DODATEK KE SMLouvĚ O DíLO č.3

Název stavby: „Stavební úpravy budovy pro sociální služby, Karlova 495, Hořice“

ZMĚNA č.: 6 – Demolice kleneb, revize č. 1 – 15.1.2024		k SOD: ze dne 29. 06. 2023
zhotovitel: společnost „VALC HK a ELEKTRO MOSEV – HOŘICE“ VALC, s.r.o., IČ: 45537151, DIČ: CZ45537151 sidlo: Pražská třída 13/84 ELEKTRO MOSEV, spol. s r.o., IČ: 42228573, DIČ: CZ42228573 sidlo: Vážní 1171, 500 03 Hradec Králové		objednatel: Město Hořice, náměstí Jiřího z Poděbrad 342, 50801 Hořice, IČ: 002 71 560

PROFESE	STAVEBNÍ		SO 02	
VEDOUČÍ PROJEKTANT				
STATIKA				
VYPRACOVAL				
AUTOR NÁVRHU				
GENERÁLNÍ PROJEKTANT adresa	ATELIÉR ZÍDKA, architektonická kancelář, spol. s r.o. Jižní ul. 870, Hradec Králové 500 03 tel.: 495406739, 495408920, E-mail: zidka@atelierzidka.cz			
OBJEDNATEL PD	Město Hořice, nám. Jiřího z Poděbrad 342			
název akce	STAVEBNÍ ÚPRAVY BUDOVY PRO SOCIÁLNÍ SLUŽBY KARLOVA čp. 495, HOŘICE			
název výkresu	ZMĚNA Č. 6 - DEMOLICE KLENEB		stupeň PD	ZMĚNA STAVBY
			datum	LEDEN 2024
			měřítko	dle přílohy
			číslo změny	Z.6

VÝPIS STROPNÍCH NOSNÍKŮ POT - 1.NP

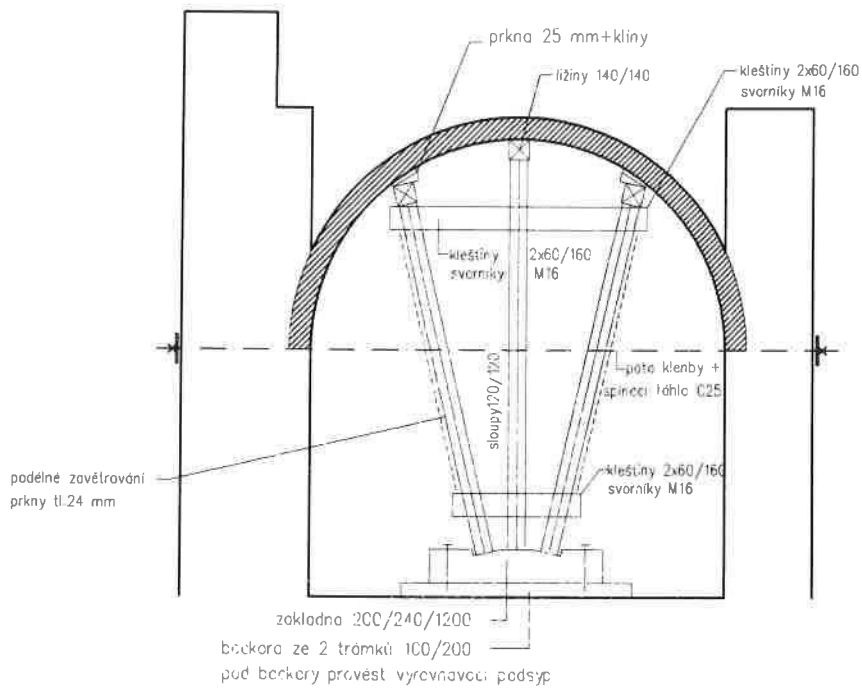
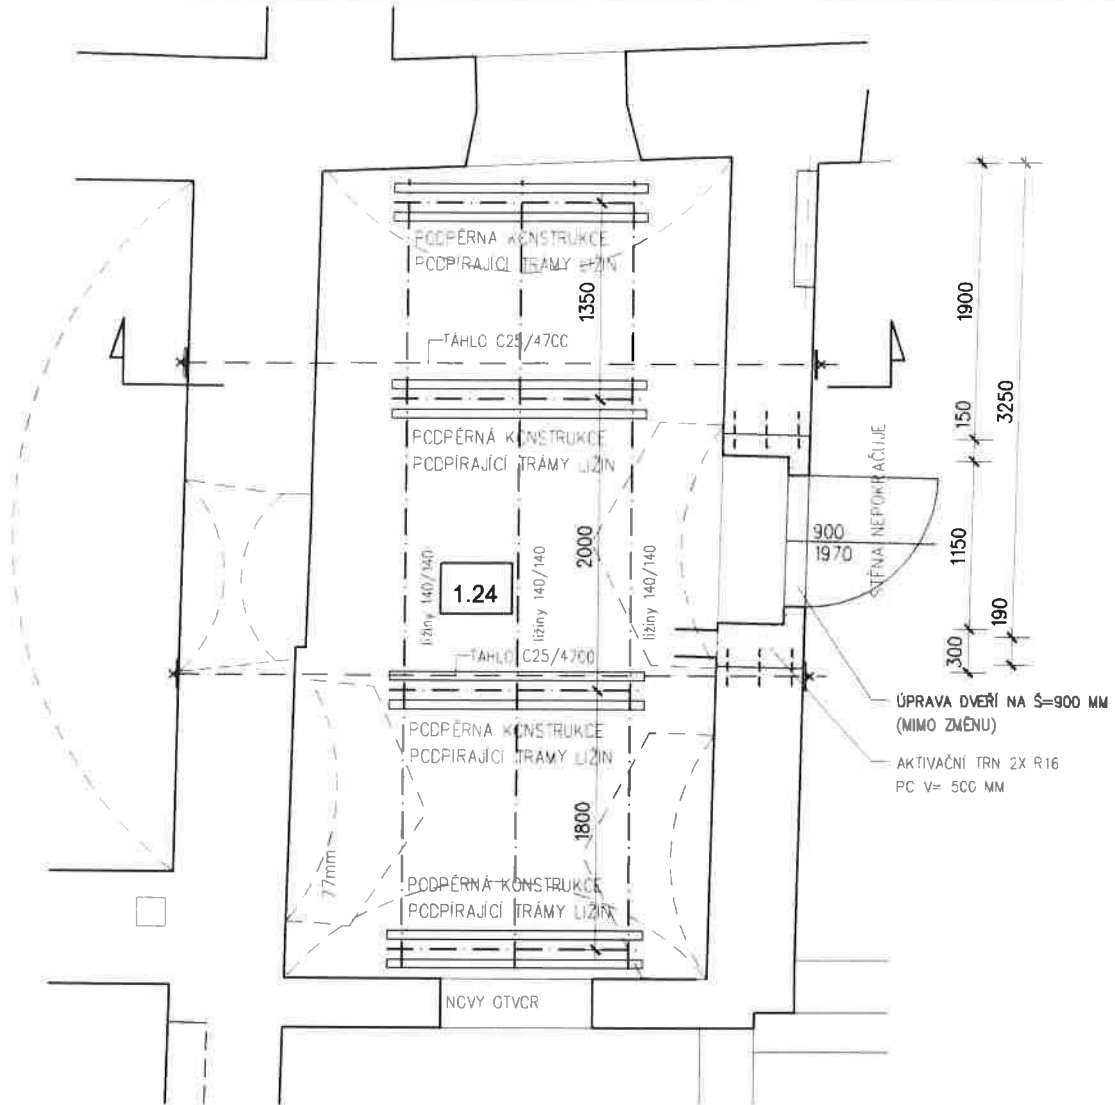
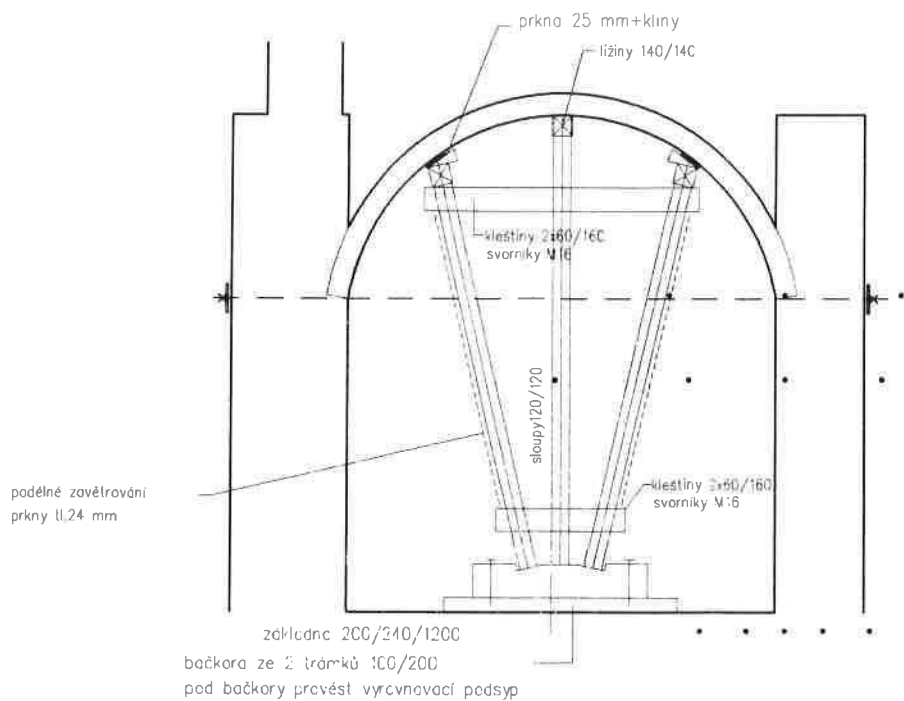
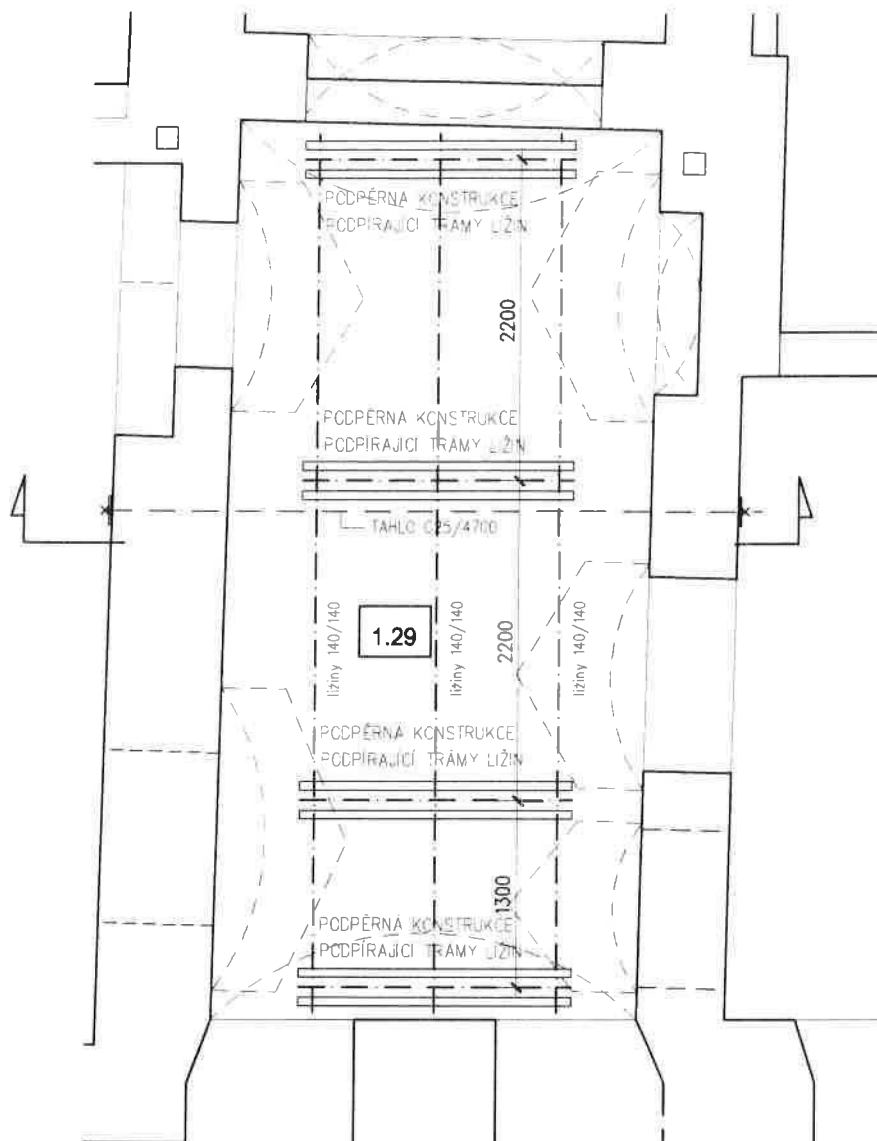
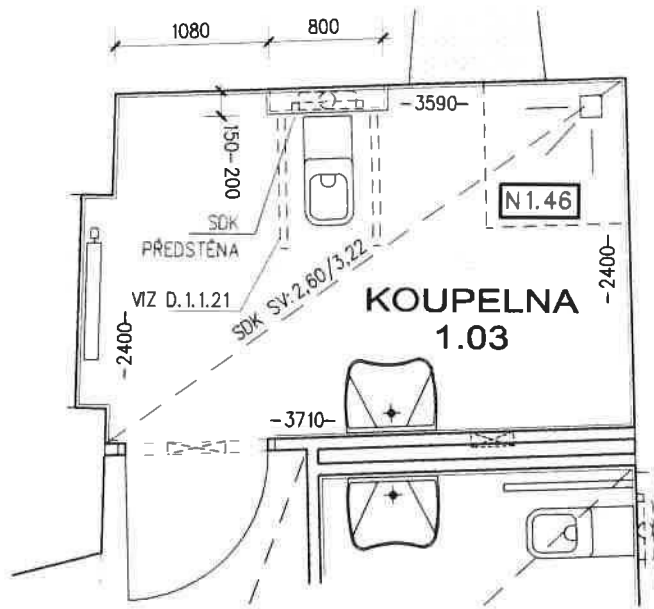
B) - Demolice klenby v mč. 1.36, její statické zajištění a nová stropní konstrukce:

Důvodem pro příklon k řešení odstranit také klenbu nad místností 1.36 v jižní části objektu (fyzioterapie), která je narušena příčnou trhlinou, je skutečnost zjištění stavebně technického řešení kleneb v tomto objektu, kdy klenby byly původně prováděny dodatečnou vestavbou do objektu, kdy konkrétně u této klenby v rámci lunet není klenba vetknuta do přilehlých konstrukcí a její statika je řešena pouze lokálně zapuštěným klenebním pasem do nosné stěny. U této klenby je velký výskyt oslabujících lunet a klenba je výrazně poškozena trhlinami, jejichž skutečný rozsah byl zjištěn až po odstranění omítek. Jelikož by sanace klenby byla složitá a časově náročná, bylo rozhodnuto o zajištění této klenby a o její demolici.

Navržené práce v mč. 1.36 (nákres viz přílohy č. 3 a 4):

- sepnout klenbu příčnými táhly (viz. PD) a provést navržené zazdvíčky původních otvorů, překlady nad nově navrženými otvory a sanaci stěn hloubkovým spárováním rovněž (viz. PD)
- dočasně zajistit vyklínováním trhliny v klenbě dřevěnými klíny
- provést provizorní zajištění bourané klenby výdřevou dle přiloženého návrhu
- pokud bude mč.1.36 provedeno vybourání klenby dříve než v okolních místnostech 1.34, 1.35 a nebo 1.37, je nutné provést napříč místnosti 1.36 rozpěru stěny proti těmto sousedícím místnostem, rozpěru umístit proti vnitřnímu (střednímu) klenebnímu pasu křížové klenby v m.1.37 (v případě, že klenba nad 1.37 bude odstraněna dříve, není nutno tuto rozpěru provádět)
- postupně, po pružích šířky cca 1 m odbourávat stropní klenbu

- začistit pomocí odřezu a vyspravit pomocí zazdívek případně zabetonávek líc nosné stěny v místě bývalé paty klenby
- neprodleně po odstranění klenby realizovat novou tvrdou stropní konstrukci MIAKO v tl. 250 mm, kapsy pro stropní nosníky POT provádět s ohledem na nesourodý materiál stěn zásadně frézováním a odvrátáváním korunovým vrtákem, bourací kladiva používat omezeně a pouze pro začišťování kapes, aby se maximálně omezily vibrace
- v rámci stropní konstrukce a snížené vložky MIAKO bude osazen ocelový nosník z 1x Ič. 160 pod navrženou SDK příčkou 2. np, tento nosník je nutno důkladně rozměřit s ohledem na dispozici příčky, aby ležel pod příčkou

NOSNÍKY PCT UKLÁDAT DO KAPES MIN. 150 MM, S CHLEDEM NA SBÍHAJÍCÍ SE STĚNY JE NUTNO NOSNÍKY NA PŮTŘEVNOCU DĚLKU ULCZENÍ ZKRACOVAT ODŘEZEM DIAMANTOVÝM KOTČÍČEM.
